**Commune de
Saint-Cyr-l'Ecole
Département des Yvelines (78)**

**Enquête publique
sur l'étude d'impact relative au permis
d'aménager concernant le projet de
renouvellement urbain du quartier de la
Fontaine saint-Martin**

RAPPORT d'ENQUÊTE

en date du 25 août 2021

Figure 1 • Itinéraire actuel (en bleu) et futur (en orange) de la ligne de bus n°54

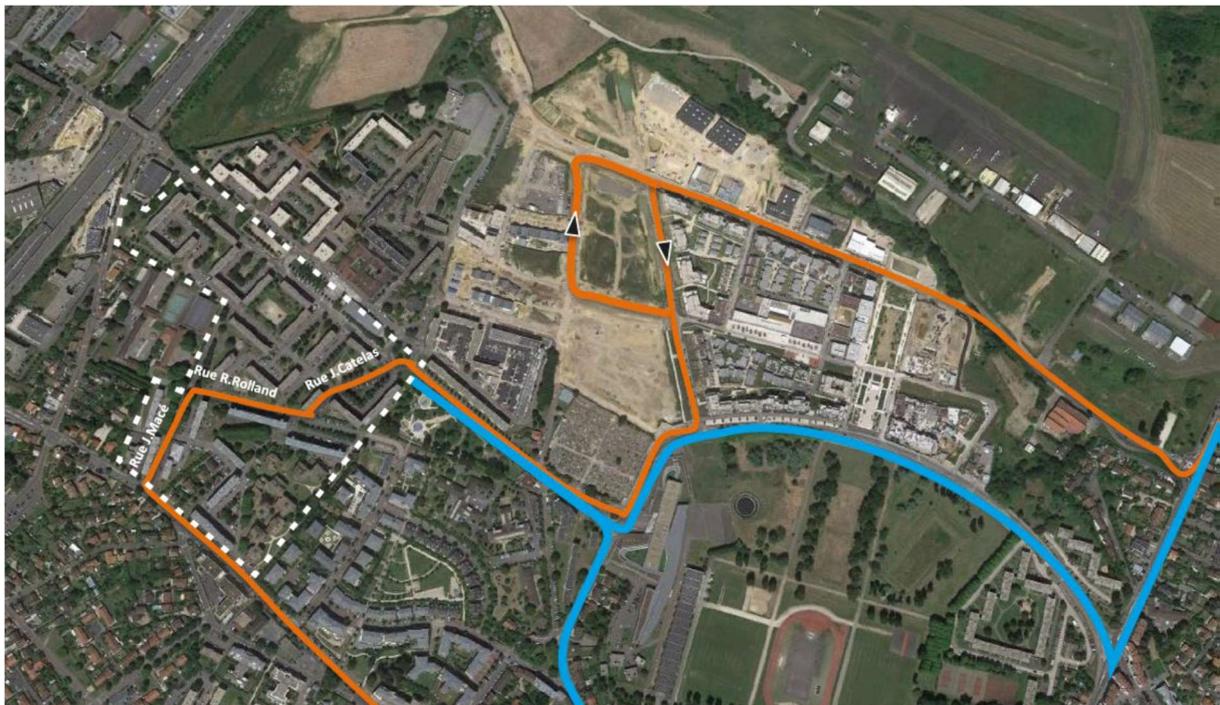
COMMENTAIRE DU COMMISSAIRE ENQUÊTEUR :

Le permis d'aménager décrit assez bien la séparation des différents flux (voie piétons, défense incendie, véhicules motorisés dont le bus, notamment sur la rue Jean Catelas en question .

La seule modification d'itinéraire validée dans le cadre du projet concerne la ligne de bus n°54. **La figure 1 ci-dessous** indique l'itinéraire actuel et futur de cette ligne. Cette modification a été étudiée puis validée car elle permet de « ramener » le bus dans le quartier, comme c'était le cas avant la réorganisation de 2018.

Les autres circulations et itinéraires de bus ne seront pas impactés par le projet.

Figure 2 • Plan de repérage du domaine public (en blanc) et des domanialités actuelles et projetées

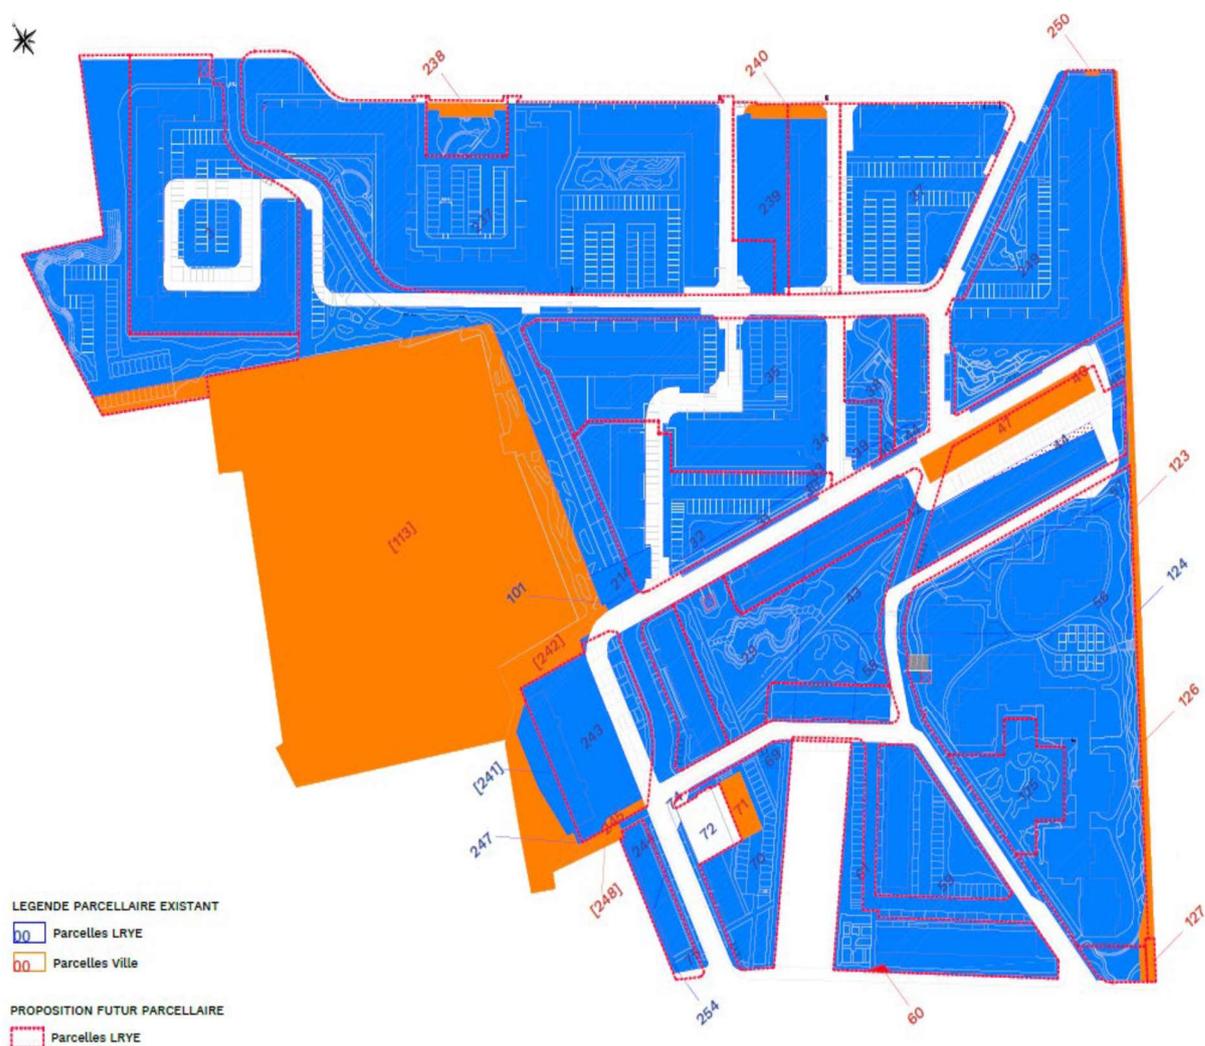
Lors de la présentation du projet le vendredi 28 mai 2021, il a été abordé le fait que la Commune de Saint Cyr l'Ecole aurait à céder /échanger une ou des emprises foncières de terrain faisant actuellement partie du domaine public communal. Ceci figure au paragraphe 8.3.2 « *Impact sur la domaniabilité du foncier dans le quartier* », en page 203/241 de l'étude d'impact, ainsi qu'en page 24 de la notice descriptive du projet du permis d'aménager.

Les fonciers qui sont aujourd'hui classés dans le domaine public communal et qui seront au terme du projet rétrocédés au bailleur social sont repérés **sur la figure 2 ci-dessous**.

L'ensemble des évolutions foncières envisagées visent à corréliser la trame parcellaire du quartier avec (a) la trame viaire qui est projetée et (b) l'usage qui sera fait des voies. LRYE et la Ville s'accordent sur le fait que la réorganisation proposée évitera les écueils de la trame actuelle (e.g. domaine public desservant un parking résidentiel à l'extrémité Ouest de la rue J-P. Timbaud ; à l'inverse : domanialité LRYE de la voie circulée entre les bâtiments 1 et 2 de la résidence R. Rolland.

Les évolutions concernent donc 7 sections de voies de desserte (qui sont totalement réintégrées comme des dessertes internes aux parkings projetés) et 1 section de voie de circulation (qui est reportée d'environ 18 mètres à l'Est de son emplacement actuel). La liste complète est précisée dans **la figure 3 ci-dessous**.

Figure 4 • Plan d'implantation des PAV et répartition des logements associés

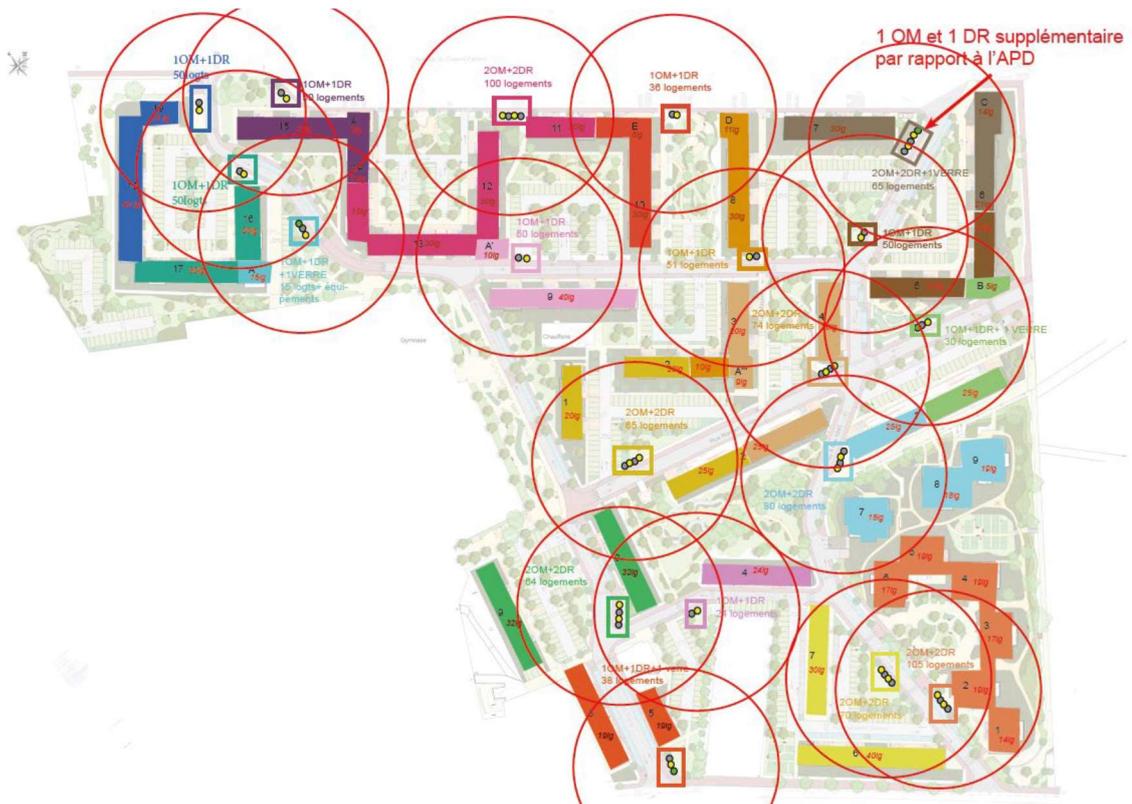
Je visualise bien qu'un quatrième PAV a donc été rajouté sur le plan d'implantation (figure 4 ci-dessus), celui-ci étant situé le long de la rue Jean-Pierre Timbaud (coté Ouest) entre les Immeubles FSM 16 et FSM 14.

Cette modification/ajout répond parfaitement à mes attentes et ne pourra que favoriser un meilleur apport volontaire du verre par les résidents.

La gestion des déchets à Saint-Cyr-l'École est gérée par la CA VGP. Comme indiqué *supra* en section 1.2, nos équipes ont échangé à plusieurs reprises avec les services dédiés, depuis janvier 2020. Il est vrai que le plan indexé dans l'étude d'impact prévoyait peu de PAV au regard du nombre de logements projeté sur la résidence Fontaine Saint-Martin. Cela s'explique par le fait qu'à l'époque où ce plan a été réalisé (mars 2020), LRYE et la Ville n'avaient pas encore fermement validé le principe de construction d'extensions sur cette résidence.

Suite à la validation ferme de la création d'extensions, la MOE en charge des extérieurs a adapté son projet en revoyant à la hausse le nombre de PAV sur Fontaine Saint-Martin, toujours en lien avec les services de la CA VGP. Lors du dernier échange en date avec la CA, le 19/07/2021, toutes les parties prenantes (LRYE, Ville, MOE, CA VGP) se sont accordées sur la localisation et la quantité de PAV indiqué **en figure 4**. Le lien entre les PAV et les logements associés a également été clarifié par un jeu de couleurs.
